製品 News

仕様変更

K-2020-10 改1

協約形ブレーカー一部機種 端子カバー形状変更

変更前	変更後
端子カバー2P		
端子カバー3P

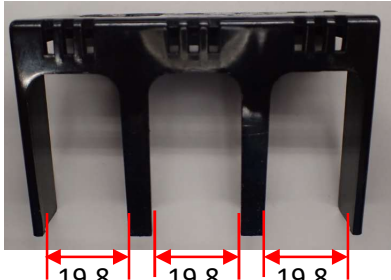
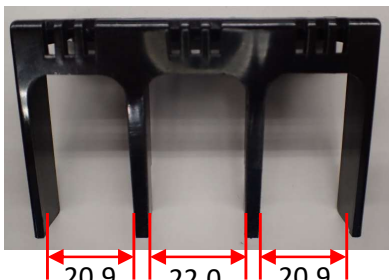
協約形ブレーカーの一部機種に使用される端子カバーの形状を変更します。
これにより協約形100AFブレーカーに60sq電線を接続した場合の端子カバーの着脱性が改善されます。

主な変更箇所：端子カバー異極絶縁部の厚み変更
